桃園市政府建築管理處 函

主旨：更正本處115年7月20日「115年度第4次法規執行疑義（建築技術諮詢小組）暨審查基準檢討會議」會議記錄，請查照。

桃園市政府建築管理處會議紀錄

會議名稱：115 年第 4 次建築法規執行疑義（建築技術諮詢小組）

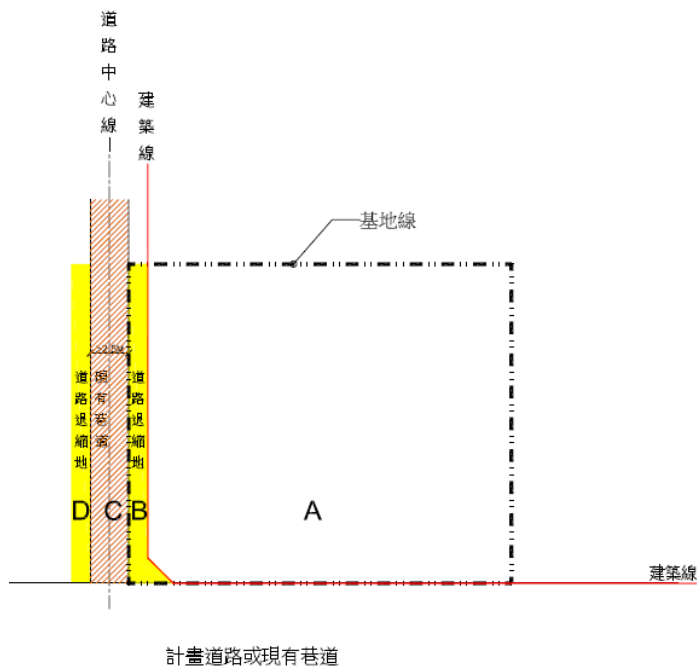
1. 依「建築技術規則」建築設計施工編第 1 條第一項一宗土地之定義：本法第十一條所稱一宗土地，指一幢或二幢以上有連帶使用性之建築物所使用之建築基地。但建築基地為道路、鐵路或永久性空地等分隔者，不視為同一宗土地。
2. 按「桃園市建築管理自治條例」第 16 條第 3 款規定：建築基地正面臨接道路，側面或背面臨接現有巷道者，於申請指定（示）建築線時，應併同指定（示）該巷道之邊界線為建築線；基地側面或背面之土地為現有巷道者，得以空地計算。若因地形地貌致無指定（示）建築線之必要者，經本府同意得不受併同指定（示）之限制。
3. 「桃園市建築管理自治條例」係以「臺灣省建築管理規則」為參考依據，按「臺灣省建築管理規則」78 年 10 月 26 日 78 建四字第 44829 號函內容，基於保障土地所有權人權益，並減少造成人民與主管機關之爭執，現有巷道（有退縮地者含退縮地）應得准予計入該基地之法定空地。（附件一）
4. 當基地正面臨接道路，側面臨接現有巷道部分因指定建築線產生之道路退縮地部分，如附件圖例是否得以視為法定空地計入基地範圍。

因道路退縮地亦屬於道路一部分，並參考「台北市面臨現有巷道申請建築原則」第七點（附件二），在正面面臨道路，側面或背面臨接現有巷道者，建議現有巷道及本屬於基地範圍之道路退縮地，均可計入法定空地計算，視作為同一宗基地。

1. 因道路退縮地亦屬於現有巷道一部分，並基於保障土地所有權人權益，在正面臨接道路，側面或背面臨接現有巷道者，現有巷道及道路退縮地得依附件圖例檢討計入法定空地。
2. 「桃園市建築管理自治條例」第 16 條第 3 款所指正面臨接道路非屬技術規則所稱之面前道路，申請人得依基地條件自行認定之。

1. 建築基地正面臨接道路，側面或背面臨接現有巷道者，現有巷道及道路退縮地得依附圖（圖一至圖五）檢討計入法定空地。
2. 有關「桃園市建築管理自治條例」第 16 條第 3 款所指建築基地正面臨接道路非屬建築技術規則所稱之面前道路，建築基地之正面臨接道路依下列情形之一：
 - a. 依計畫道路為正面道路。
 - b. 未臨接計畫道路者，申請人得選定任一現有巷道為正面道路，惟面臨正面道路之建築物應設置主要出入口並標示於平面圖。

圖(一) 一宗基地認定範圍＝AB

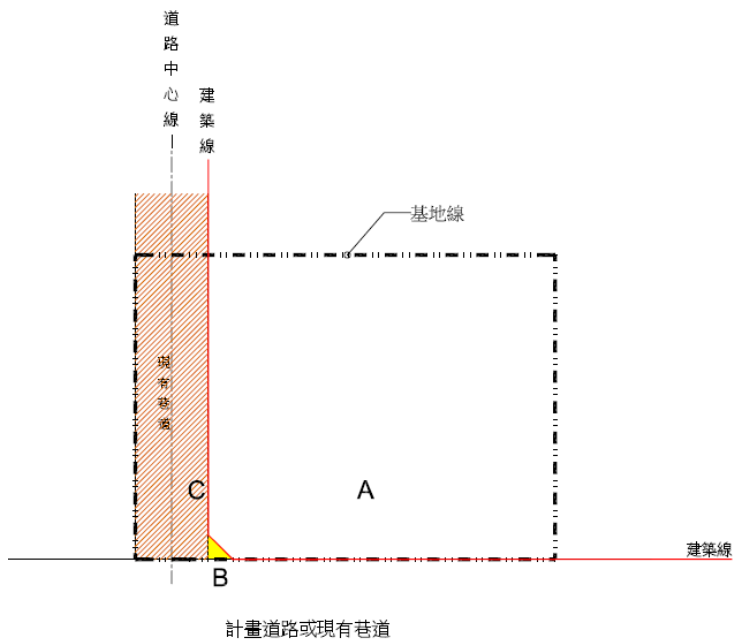
A 一般基地

B 道路退縮地(可做為法定空地)

※納入基地範圍之道路退縮地應供公眾通行使用

圖(二) 一宗基地認定範圍＝ABC

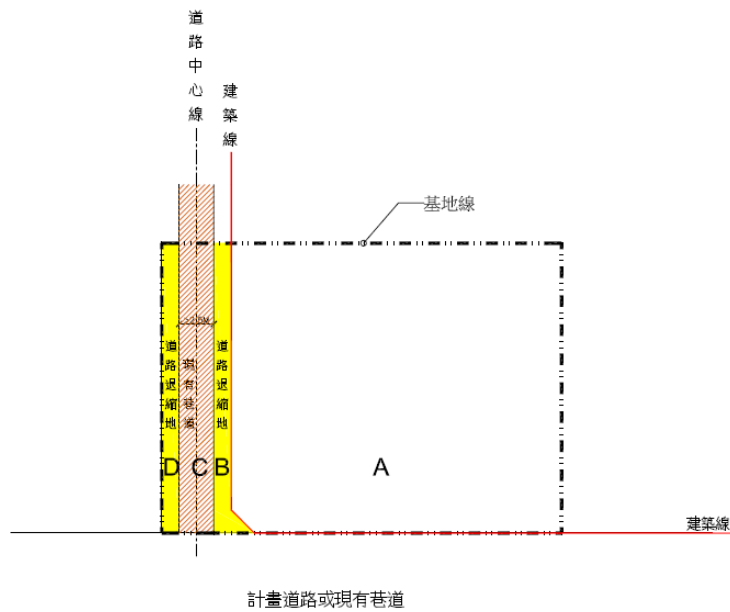
A 一般基地

B 道路截角(可做為法定空地)

C 現有巷道(可做為法定空地)

※納入基地範圍之道路退縮地應供公眾通行使用

圖(三) 一宗基地認定範圍=A, AB, ABC, ABCD

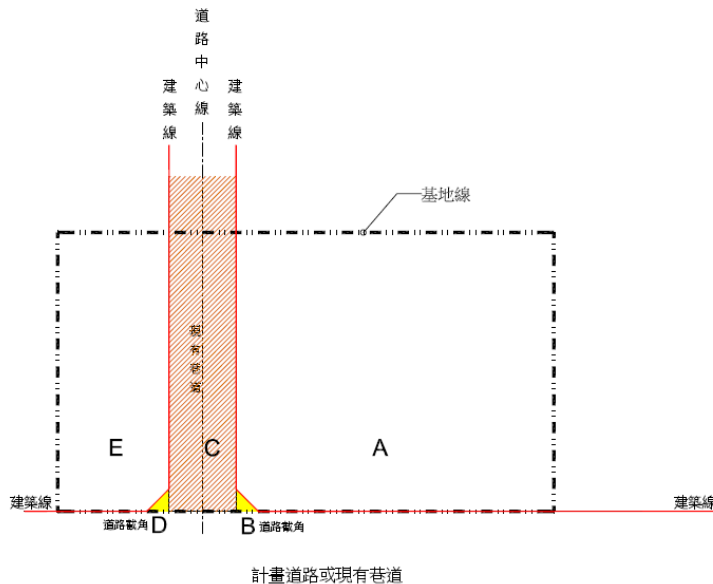
- A 一般基地
- B 道路退縮地(可做為法定空地)
- C 現有巷道(可做為法定空地)
- D 道路退縮地(可做為法定空地)

※納入基地範圍之道路退縮地應供公眾通行使用

圖(四) 一宗基地認定範圍=AB or ABC or ABCD

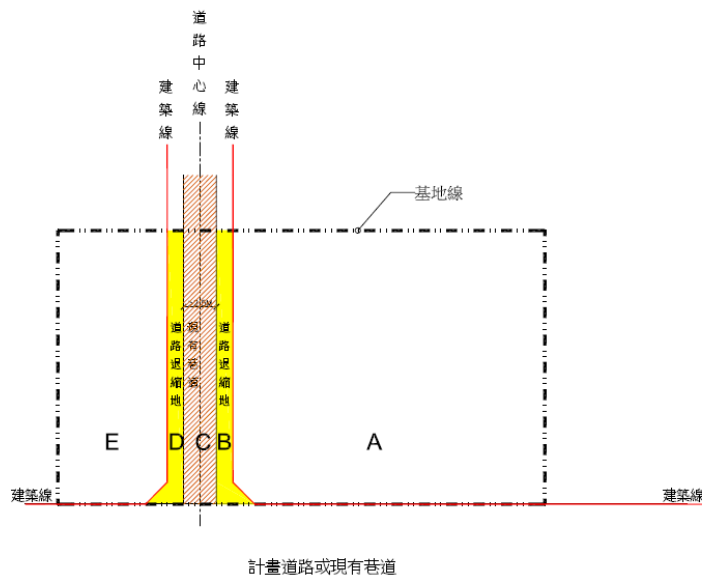
- A 一般基地
- B 道路截角(可做為法定空地)
- C 現有巷道(可做為法定空地)
- D 道路截角(可做為法定空地)
- E 視為另一宗基地

※納入基地範圍之道路退縮地應供公眾通行使用

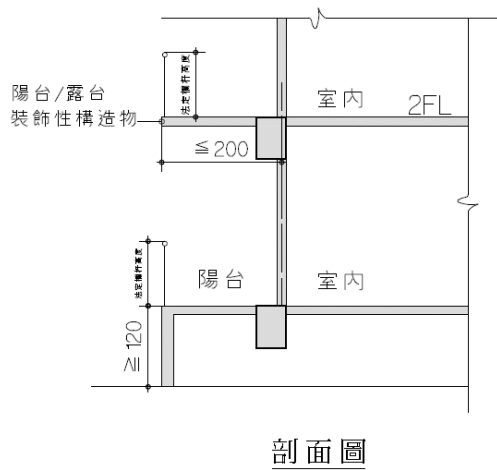
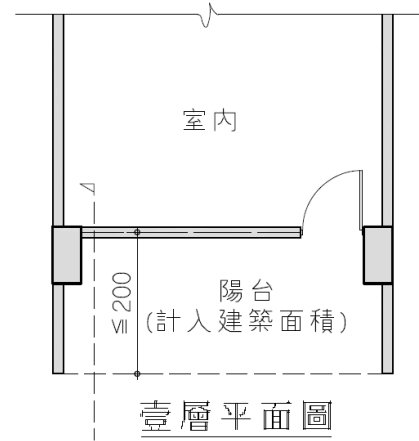
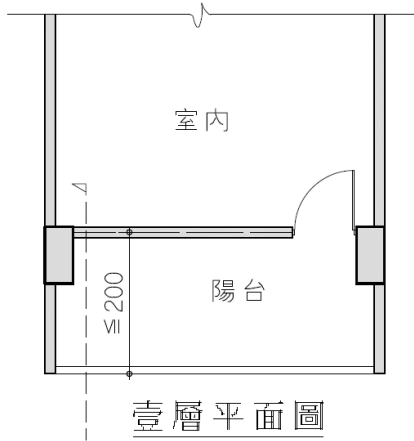
1. 有關二樓以上之室內、陽台、露臺及裝飾性構造物投影於地面層時，工廠類除外之其他建築物，依附圖 (圖一至圖四) 標示空間名稱及面積檢討。
2. 下列案由會議紀錄決議予以停止適用：
 1. 106 年第三次法規疑義一案由一。
 2. 106 年第三次法規疑義一案由二。
 3. 107 年第一次法規疑義一案由七。
 4. 108 年第一次法規疑義一案由二。

依公會建議辦理，有關二樓以上之室內、陽台、露臺及裝飾性構造物投影於地面層時(工廠類除外)，依附圖 (圖一至圖四) 標示空間名稱及面積檢討，以往法規會會議紀錄決議停止適用，以本次為準。

圖(一)

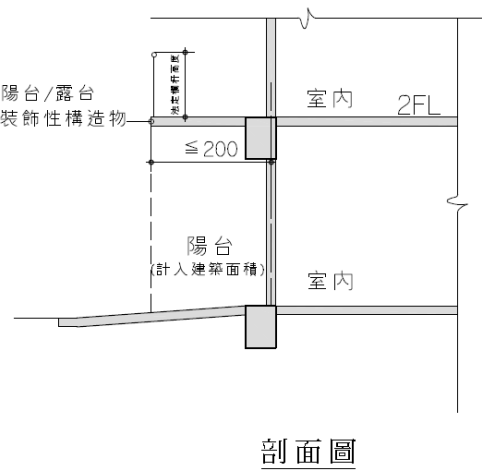
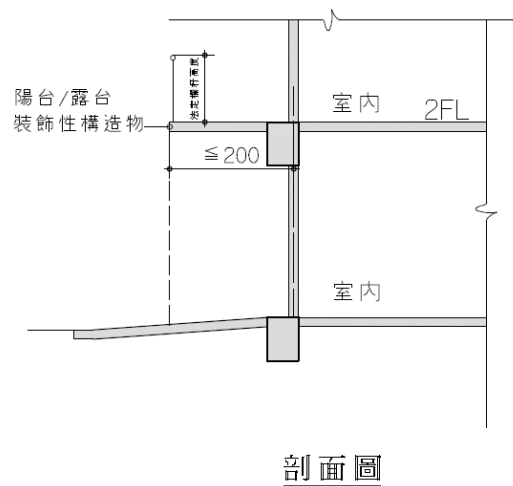
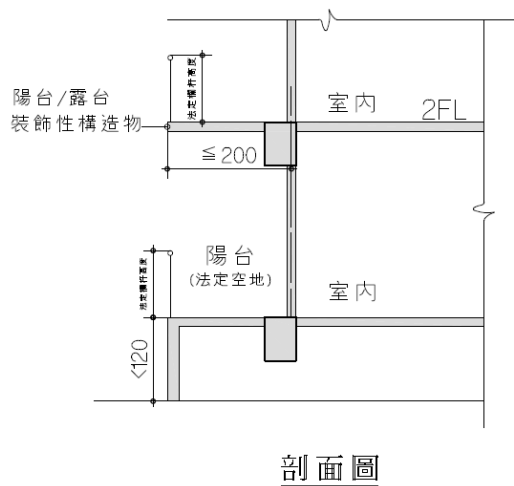
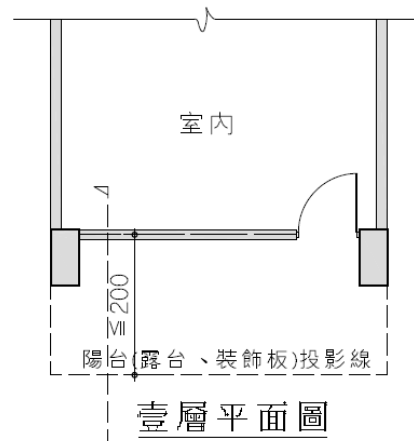
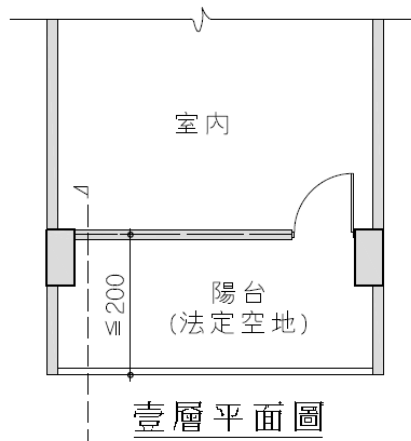
空間標示：陽台

1. 平臺版上緣距直下方地面(含人工地盤)達1.2M者。
2. 計入建築面積、樓地板面積。
3. 需設置欄杆扶手(技規設計施工編第38條)。
4. 依技規第1條第3款檢討陽台面積及深度。

空間標示：陽台(計入建築面積)

1. 平臺版上緣距直下方地面(含人工地盤)未達1.2M者。
2. 計入建築面積、樓地板面積。
3. 得免設置欄杆扶手。
4. 依技規第1條第3款檢討陽台面積及深度。
5. 不得設置於土管規定退縮範圍。

圖(二)

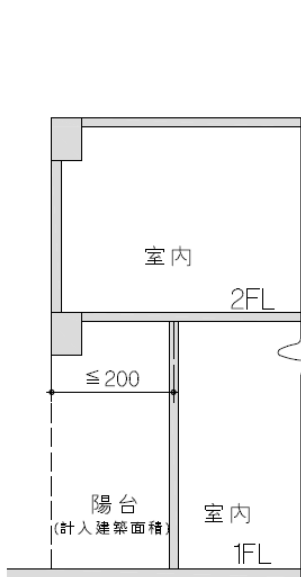
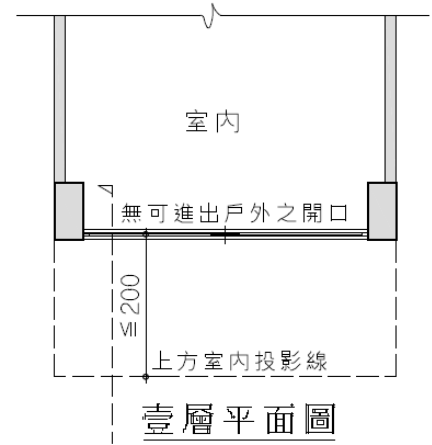
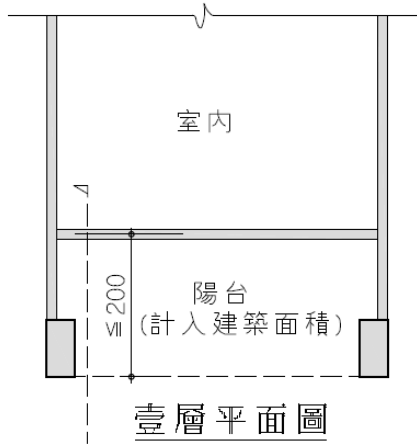
空間標示：陽台(法定空地)

- 1.平臺版上緣距直下方地面(含人工地盤)未達1.2M者。
- 2.不計入建築面積、樓地板面積。
- 3.需設置欄杆扶手(技規設計施工編第38條)。
- 4.依技規第1條第3款檢討陽台面積及深度。

不註記空間名稱

- 1.平臺版上緣距直下方地面(含人工地盤)未達1.2M者。
- 2.不計入建築面積、樓地板面積。
- 3.得免設置欄杆扶手。
- 4.得免依技規第1條第3款檢討陽台面積及深度。
- 5.設置深度不得超過2M，經預審通過不在此限。
超過2M範圍應計入容積(不計樓地板面積)
- 6.得設置與外牆相連之結構柱(不得於投影範圍獨立設置)。
- 7.不得設置側牆、裝飾柱，經預審通過不在此限。
(獨棟或連棟之單戶透天型式建築物除外)
- 8.建築面積計至上部外牆中心線最大水平投影範圍。
(如附圖四)

圖(三)

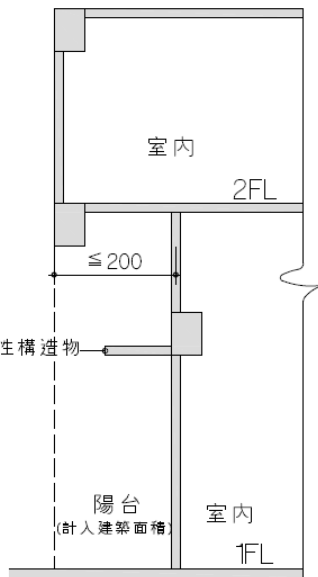
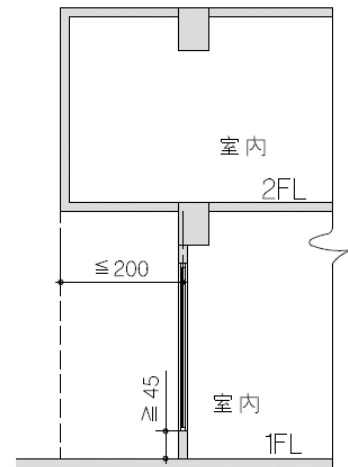
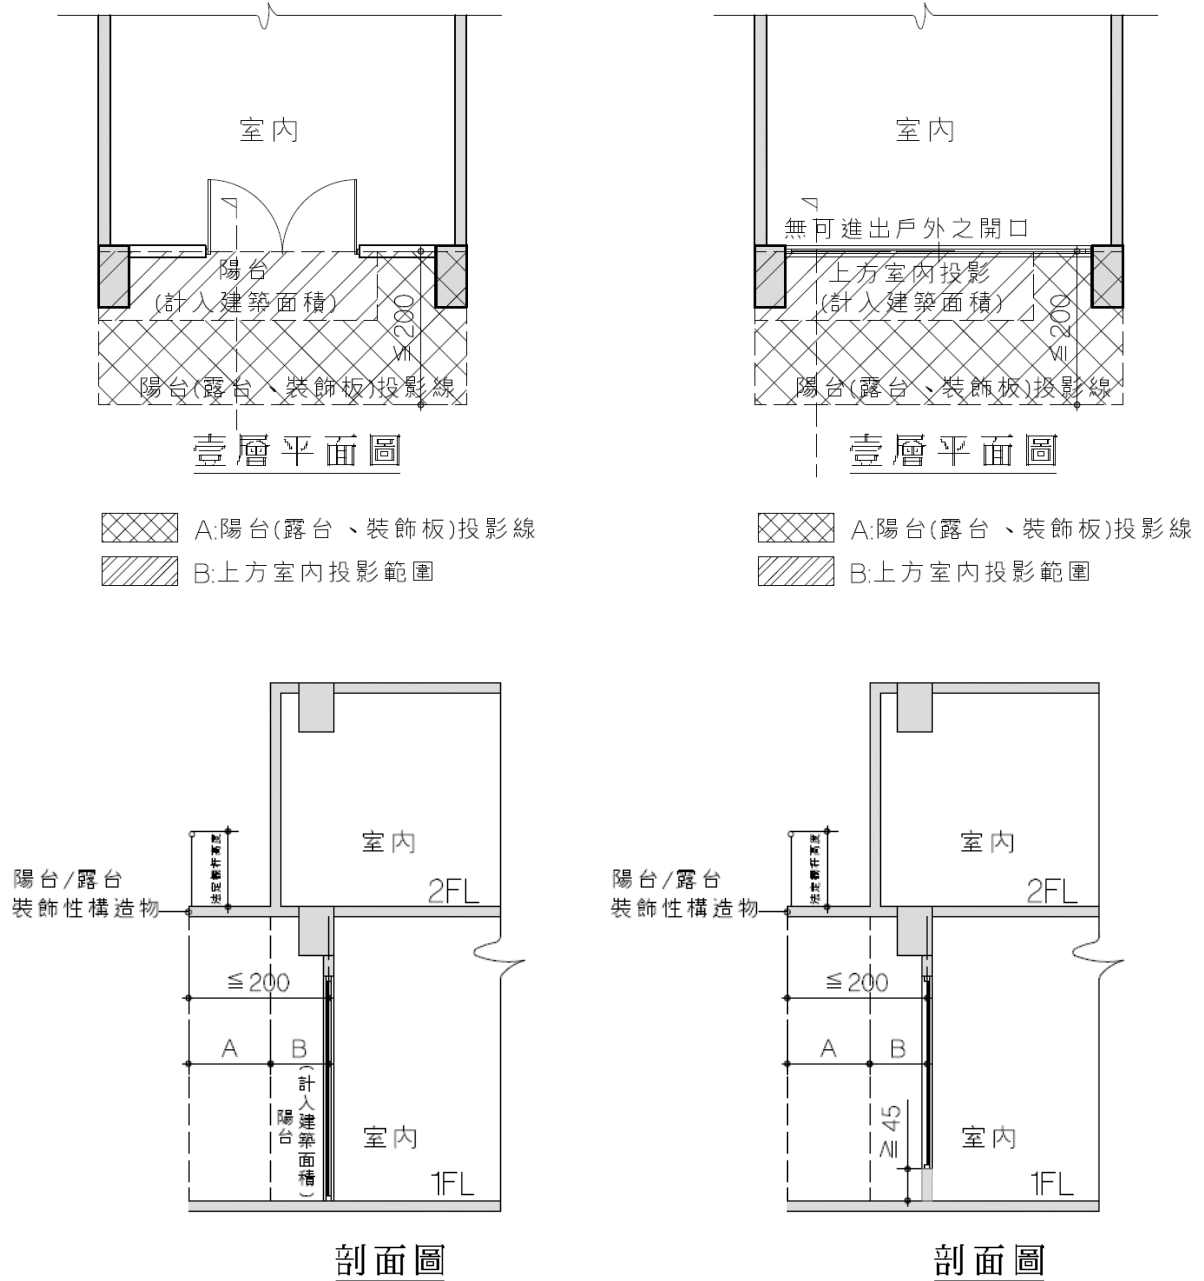
投影上方為室內空間(內退型)

地面層外牆內退於結構框架內：
地面層應標示：陽台(計入建築面積)
(依附圖一「陽台(計入建築面積)」相關規定檢討)

投影上方為室內空間(外突型)

地面層外牆位於結構框架上或外推：
1.上方室內投影範圍有可進出戶外之開口
應標示：陽台(計入建築面積)
(依附圖一「陽台(計入建築面積)」相關規定檢討)
2.上方室內投影範圍無可進出戶外之開口
(抬度須達45公分以上並於平面標示)
得僅檢討計入建築面積，無需計入樓地板面積，免註記空間名。

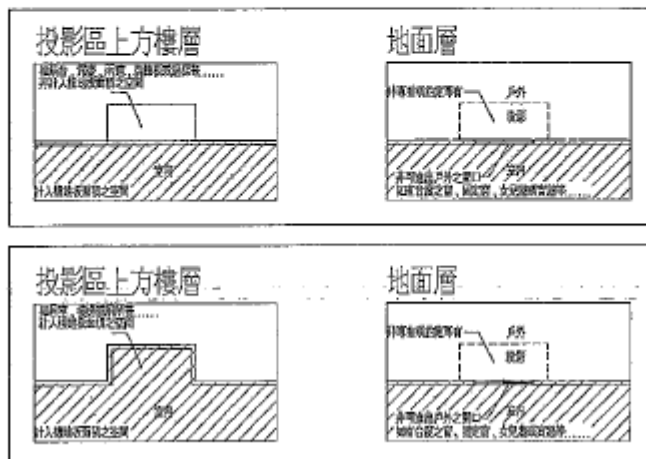
1. 投影區域上方為陽台、露台、雨遮、裝飾板或過樑等不計入樓地板面積之空間，於地面層室內無出入口可直接至其投影區域且該投影面積為法定空地，非專用或約定專用使用，則該投影區域如何定義名稱？提請討論。
2. 投影區域上方為居室、樓梯或廁所等有計入樓地板面積之空間，於地面層室內無出入口可直接至其投影區域，投影區域計入建築面積但並非專用或約定專用，則該投影區域如何定義名稱？提請討論。

建議地面層投影面積既無室內出入口可達，則以上方名稱投影作為敘述，例如「上方陽台投影」、「上方廁所投影」……等，且不計入該層樓地板面積或容積樓地板面積、不約定專用或專用。

地面層建築面積投影範圍無出入行為時，則可標示為：「上方第 x ~ z 層樓地板投影」，並依建築技術規則檢討投影範圍，計入建築面積，無需計容積樓地板面積。

依 106 年 12 月 4 日內授營建管字第 1060075601 號函釋說明三辦理。(詳附件一)

附圖一(提案人檢附)

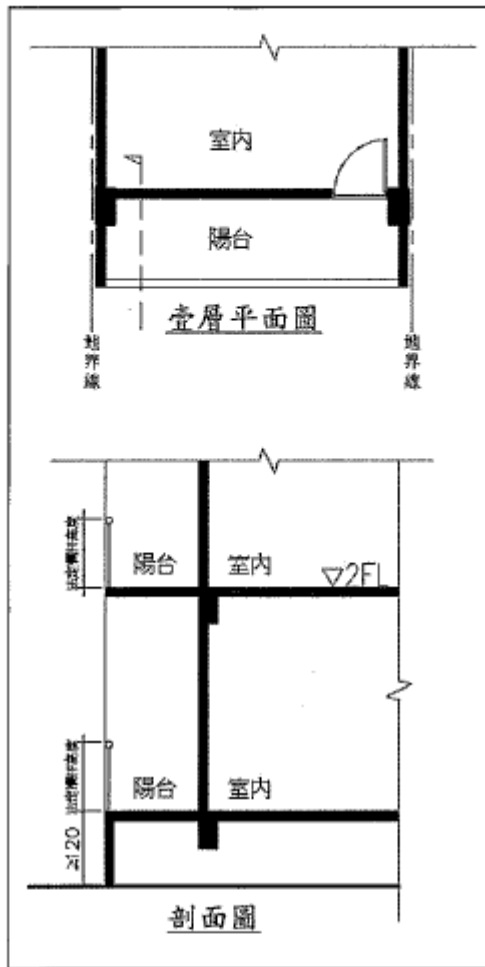
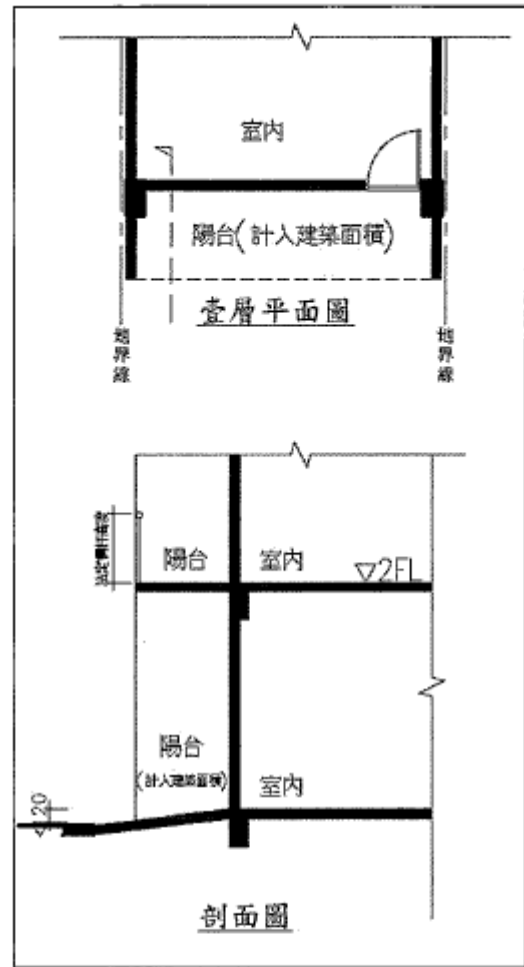
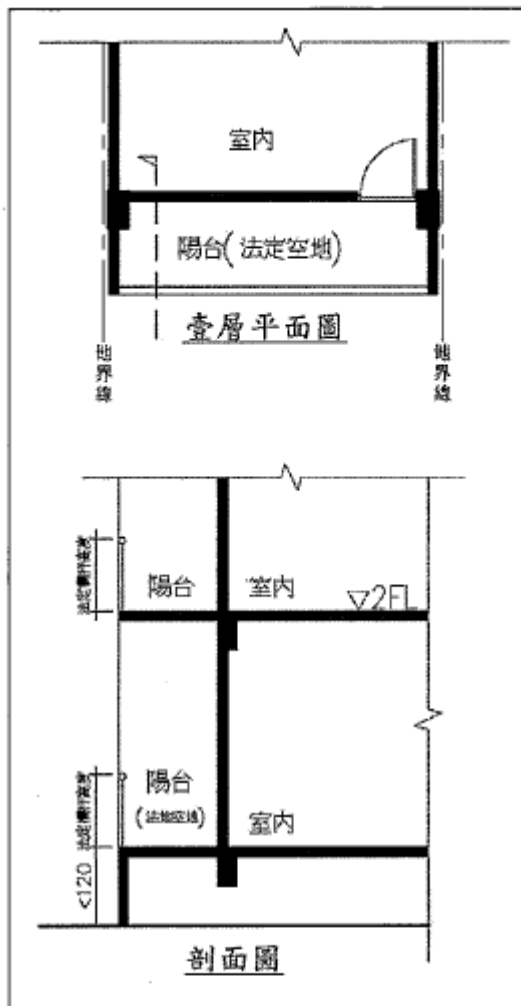
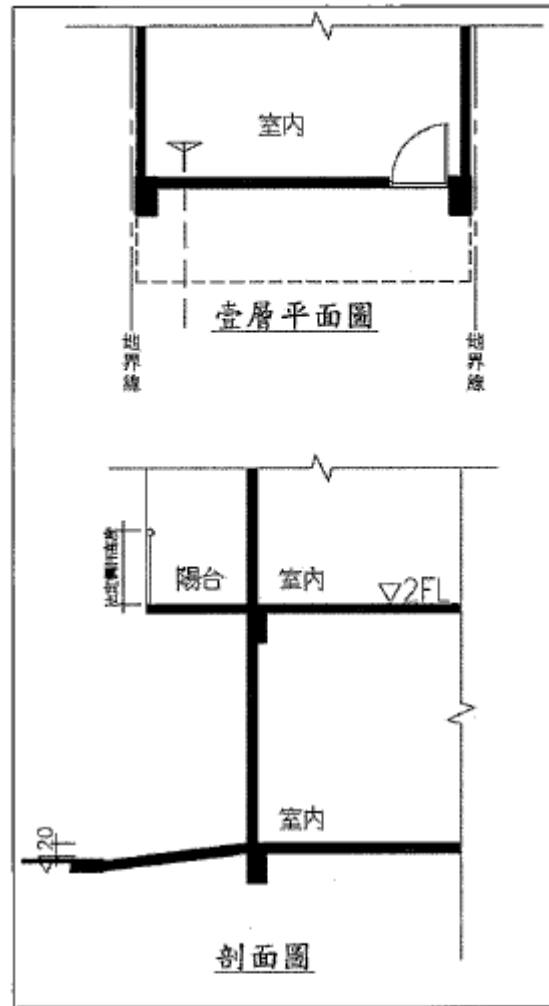
工廠類除外之其他建築物，依附圖及說明標示空間名稱及面積檢討。

空間標示：「陽台」

1. 平臺版上緣距直下方地面(含人工地盤)達1.2M以上者。
2. 計入建築面積、樓地板面積及總樓地板面積。
3. 需設置欄杆扶手。
4. 依技規第1條第3款檢討陽台面積及深度。
5. 地面層陽台得投影於土管規定退縮地範圍時，不可設計側牆(但土管有特別規定者除外)。

空間標示：「陽台(計入建築面積)」

1. 平臺版上緣距直下方地面(含人工地盤)未達1.2M者。
2. 計入建築面積及樓地板面積。
3. 得免設置欄杆扶手(技規設計施工編38條)。
4. 依技規第1條第3款檢討陽台面積及深度。
5. 地面層陽台不得投影於土管規定退縮範圍。

空間標示：「陽台(法定空地)」

1. 平臺版上緣距直下方地面(含人工地盤) 未達1.2M者。
2. 不計入建築面積及樓地板面積。
3. 需設置欄杆扶手(技規設計施工編38條)。
4. 依技規第1條第3款檢討陽台面積及深度。
5. 得投影於土管規定退縮地範圍時，不可設計側牆(但土管有特別規定者除外)。

空間標示：「不註記空間名稱」

1. 平臺版上緣距直下方地面(含人工地盤) 未達1.2M者。
2. 不計入建築面積及樓地板面積。
3. 得免設置欄杆扶手。
4. 得免依技規第1條第3款檢討陽台面積及深度。
5. 壹層樓地板面積計至上部外牆中心線最大水平投影。

建築物得依圖例說明(不含工廠類)標示空間名稱及檢討。

案由二 附件

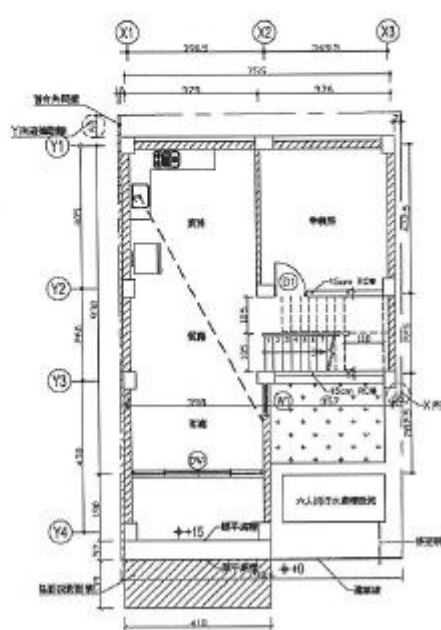
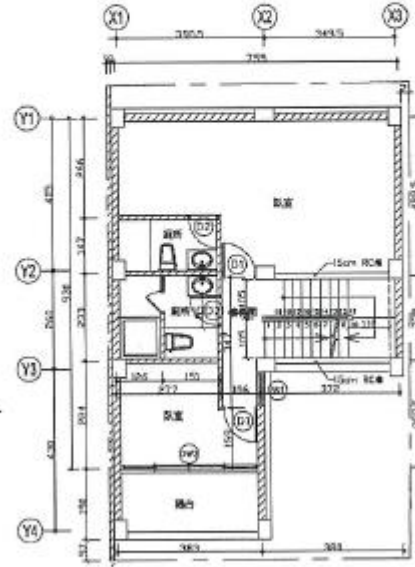
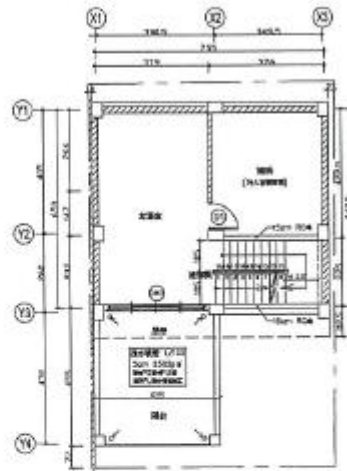
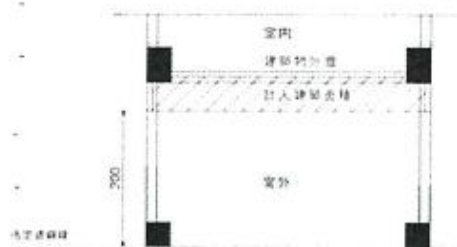
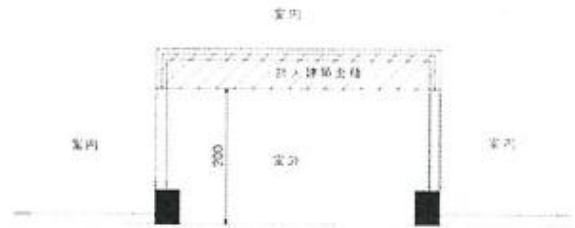
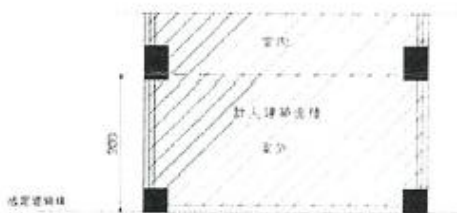
1. 地面層陽台之執行方式，經查98.12.18台內營字第0980811949號、99.04.29營署建管字第0992907990號、100.08.24 台內營字第1000806661號、106.01.18營署建管字第1061000733號、106.04.14 內授營建管字第1060805684號、106.07.14 內授營建管字第1060809063號、106.12.04內授營建管字第1060075601號各函釋以及107.02.14「107年第1次法規執行疑義研討會」之會議記錄，上開各項皆未針對地面層陽台投影範圍之結構行為加以討論及限制。惟查84.04.28台內營字第8472512號函釋內容，有類似針對空地上方陽台因結構需要而加設柱及橫梁之問題釋疑。
2. 建築技術規則第一條圖例1-3-(3)僅為說明計算建築面積之基準；第110條圖例110-(2)中陽台兩側畫有側牆。

1. 針對陽台落柱之案件，有其結構需要而加設柱及橫梁者或可參照84.04.28台內營字第8472512號函釋精神執行。
2. 建築物於基地內，若無土管特殊規定或陽台位於法定退縮範圍之外，陽台應無不得落柱或設置側牆之疑義。
3. 有關地面層落柱之陽台投影範圍是否必須依柱中心線計入建築面積疑義，建議在有外牆條件下之陽台投影範圍落柱，應回歸建築技術規則第一條第三款規定檢討。（詳附件）

非屬公寓大廈之單戶透天型式建築物，本處同意地面層陽台得設計結構柱或設置側牆。

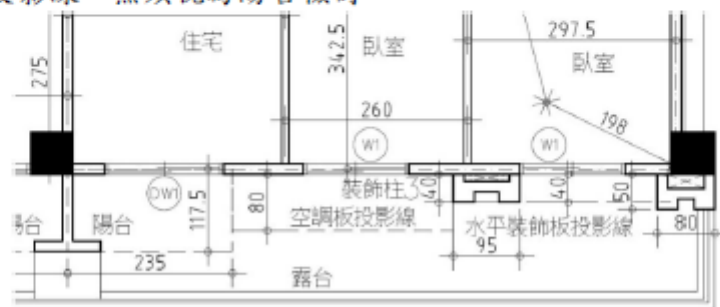
1. 空調室外機專用板已依「桃園市建築物裝飾性構造物設置要點」檢討符合，仍被要求須另經桃園市建造執照預審小組審議通過。

決議：已依「桃園市建築物裝飾性構造物設置要點」檢討符合之案件，得不需再經桃園市建造執照預審小組審議通過。
